RAPPORT D'ENQUÊTE

Commune de JAUX

Projet de travaux pour
l'amélioration de
l'assainissement des eaux
pluviales au hameau de
VARANVAL

ENQUÊTE PUBLIQUE

Concernant l'exutoire BV4 :

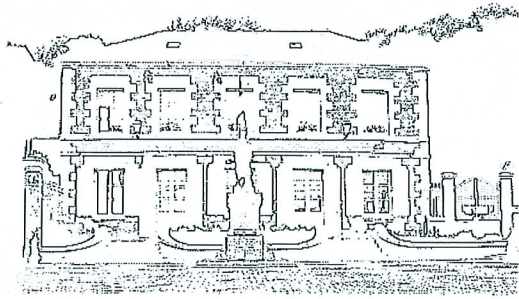
L'élargissement de ce dernier, y a-t-il un risque de destruction ou de dégâts à notre clôture longeant ce dernier ?

Monsieur VUGT s'interroge au sujet de l'exutoire BV 4 afin de savoir si l'élargissement de ce dernier n'entraînera pas de destruction ou de dégâts sur leur clôture longeant le chemin. Je vous confirme que les aménagements prévus n'auront aucun impact sur leur clôture.
